Nota van Antwoord en Ambtshalve Wijzigingen Ruimte voor de Rivier Munnikenland

1. Inleiding

Bijlage 2

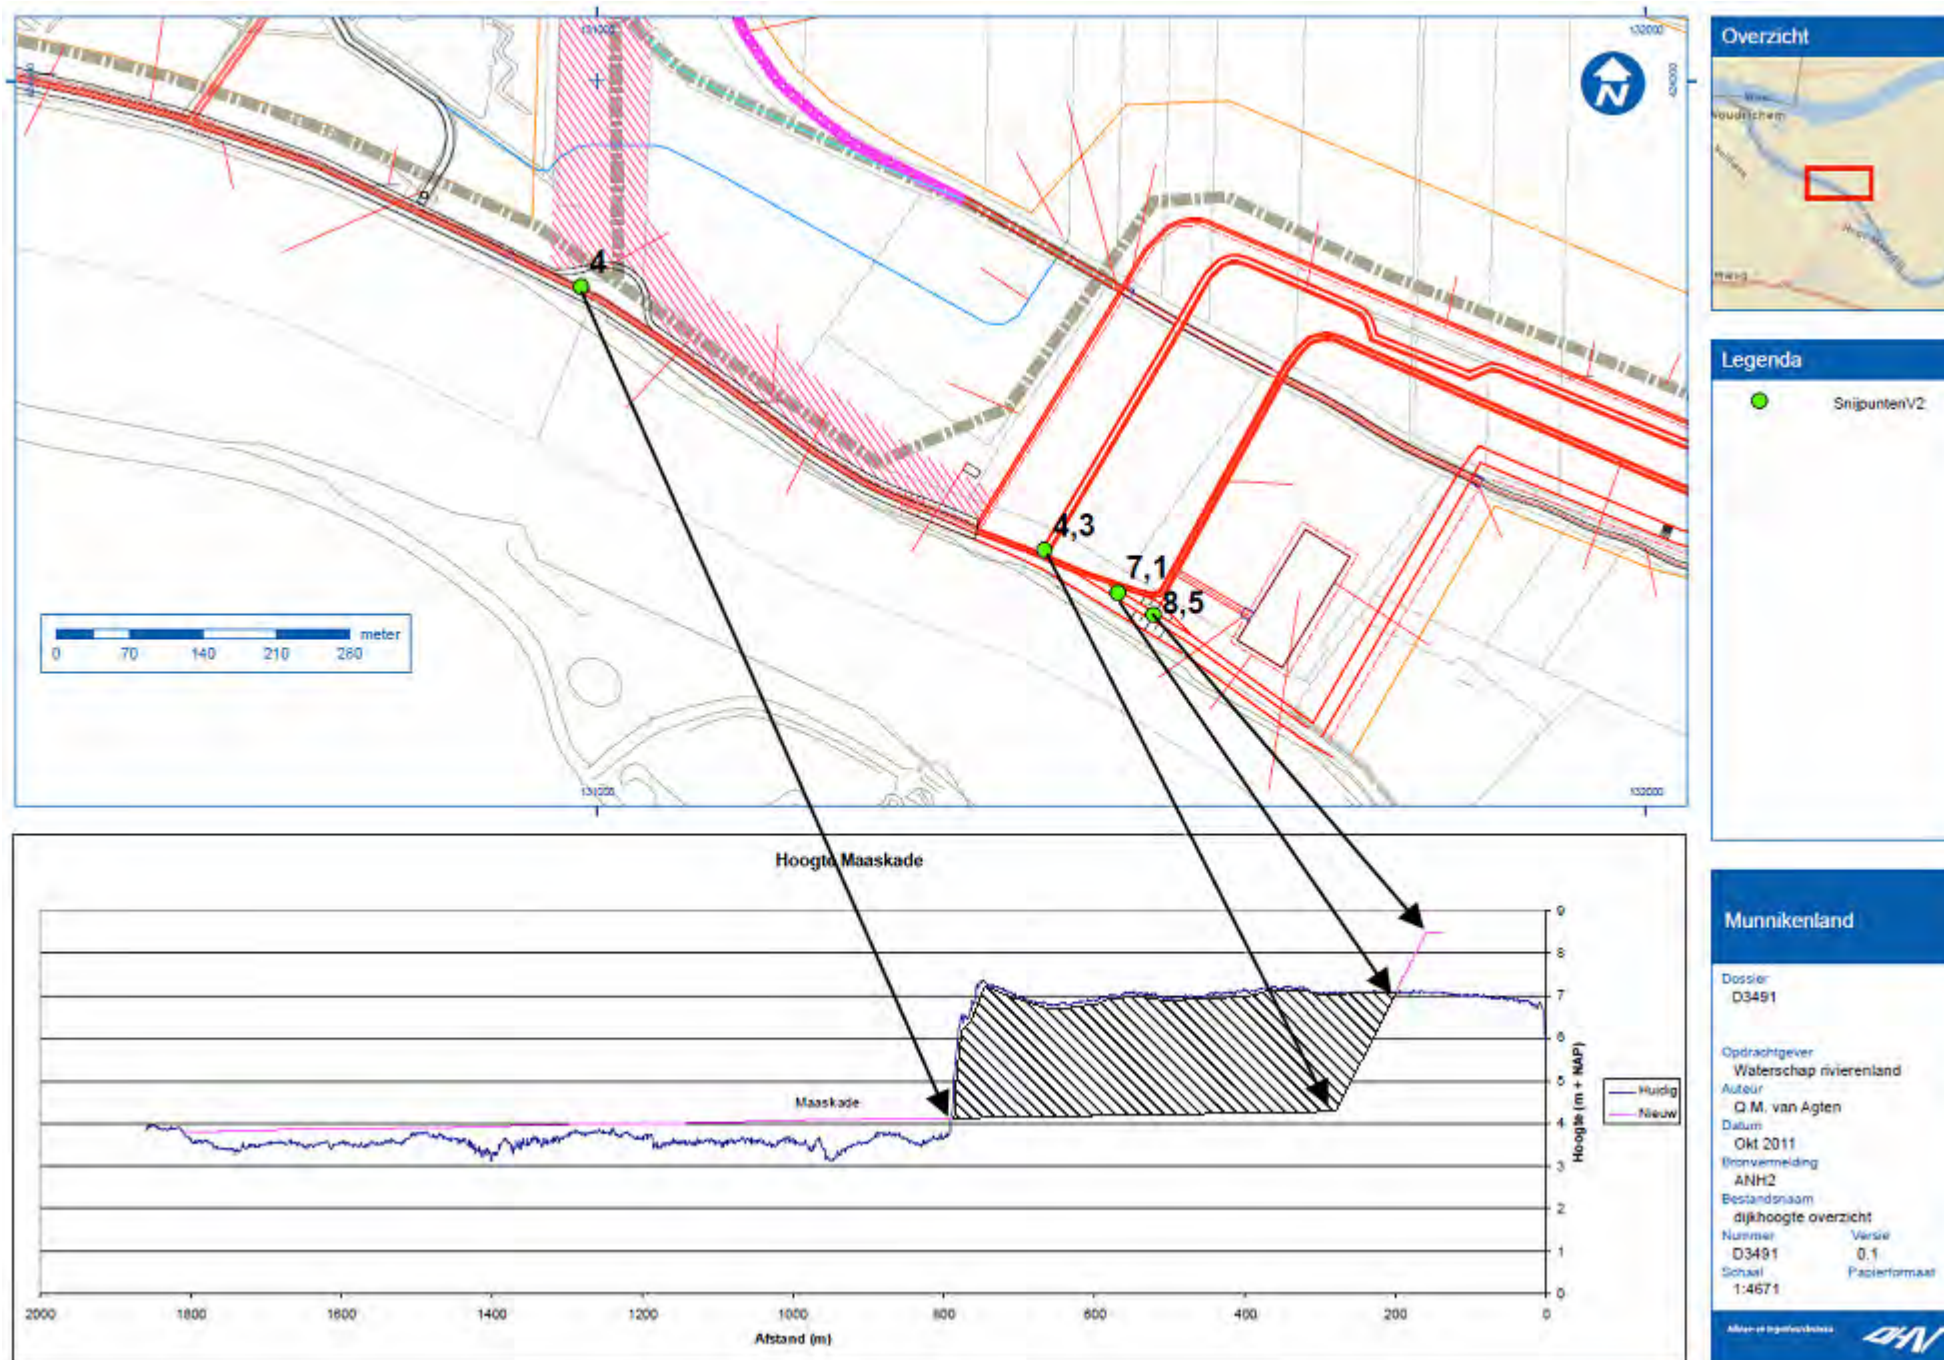
13	p	BP	Dunea wil graag meedenken over toekomstig gebruik Mansvelder gemaal, aangezien Dunea zoekt naar alternatieven voor afwatering gemaal Van Dam van Brakel op de Afgedamde Maas.	Wij hebben kennisgenomen van het aanbod om mee te denken over het gebruik van het Mansvelder gemaal en zullen hierover afzonderlijk in overleg treden.	geen	
13	q	BP	Toelichting, eventueel met overzichtskaartje, op uitbreiding van de boezem aan de zuidzijde van de Van Heemstraweg (pag. 49 toelichting) om na te kunnen gaan of dit invloed heeft op gebied/infrastructuur Dunea.	De tekst is overgenomen uit de studie "Nieuwe Hollandse Waterlinie en Munnikenland: Bouwstenen voor de toekomst". Deze visie is door het college van burgemeester en wethouders in juni 2007 vastgesteld en door de gemeenteraad bij besluit van 26 juni 2008 aangemerkt als structuurvisie. De uitbreiding van de boezem van Brakel is globaal gezien gelegen tussen de batterij van Poederoijen en de N322. In bijlage 2 is hiervan een kaart opgenomen.	geen
